**Medicina  
Democratica**

26 giugno 2012

**Oggetto: Osservazioni allo studio di impatto ambientale e alla domanda di autorizzazione integrata del Progetto di “Realizzazione impianto di trattamento chimico di rifiuti liquidi in comune di Castellanza (Va)” (area ex Montedison), ditta Elcon Italy Srl, codice VIA997RL<sup>1</sup>**

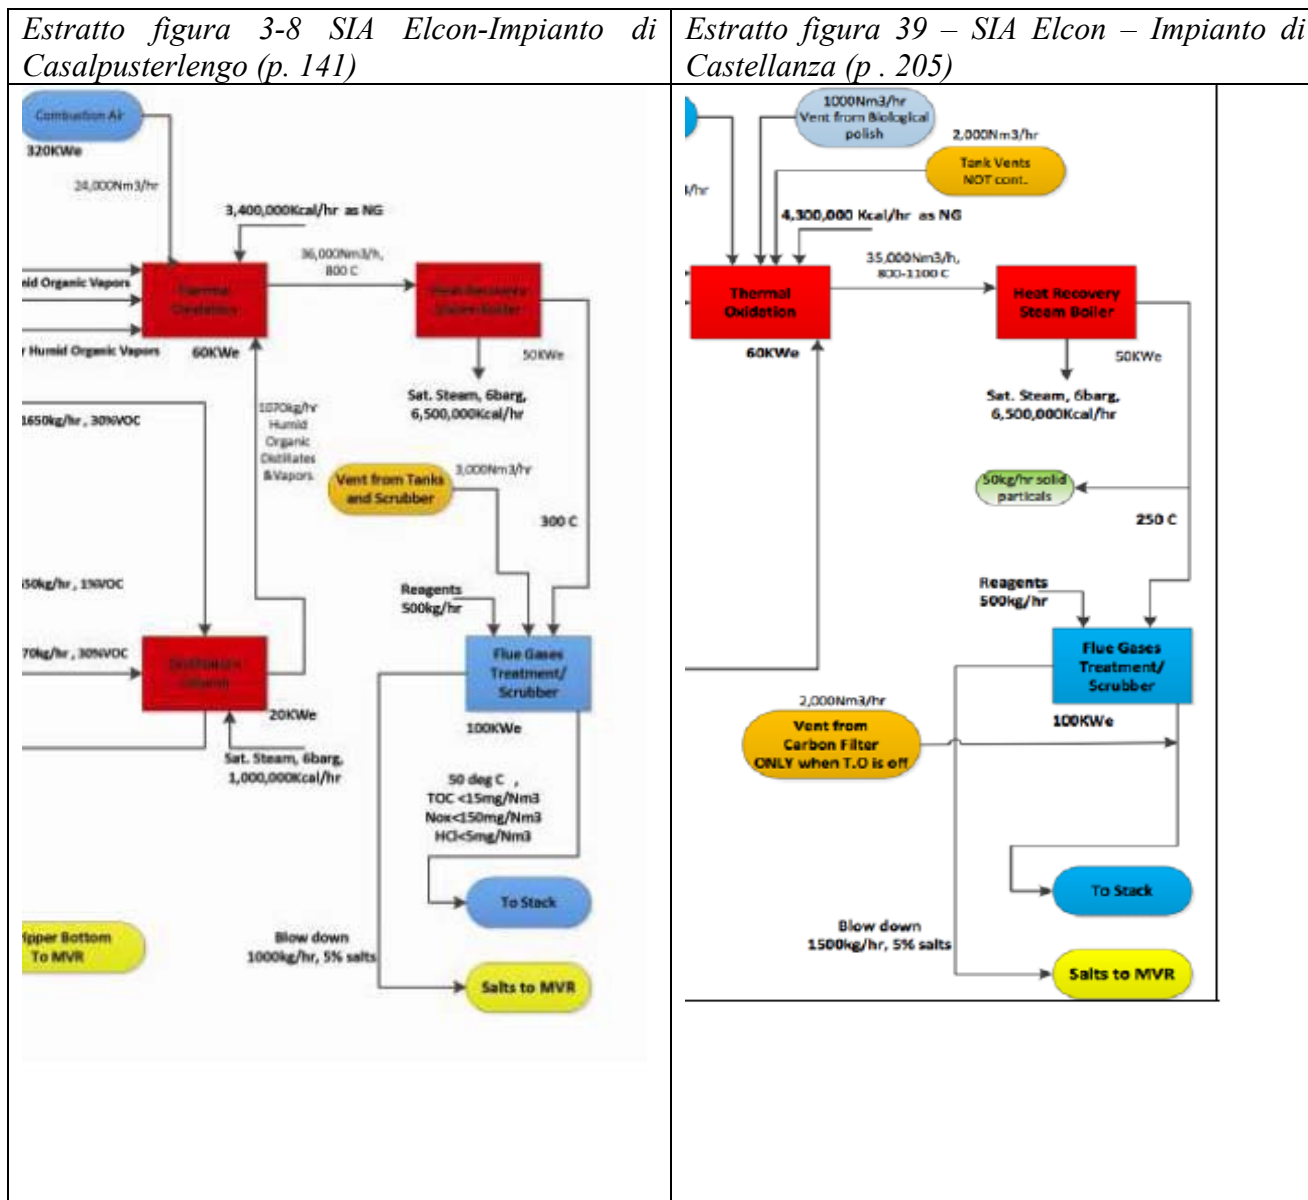
**b)** per Castellanza la portata dell'emissione grezza dopo il trattamento termico viene stimata pari a 35.000 Nmc/h (a 800-1.100 °C) e comprende anche il flusso dei vent dai serbatoi di stoccaggio in quanto lo stesso viene trattato in questa sezione e non nel successivo scrubber. In questo caso la portata finale, a camino, viene però stimata in 35.000 Nmc/h ovvero in 50.000 mc/h a 120 °C.

Le suddette differenze (pur con la difficoltà di lettura dovuta alla cattiva qualità grafica degli schemi in entrambi i SIA) sono evidenziate dagli estratti dai due documenti citati sotto riportati.

Una verifica agevole di queste discrasie potrebbe venir svolta valutando le dimensioni delle apparecchiature preposte al trattamento e alla espulsione dei fumi prodotti dalla thermal oxidation e dalle altre sezioni.
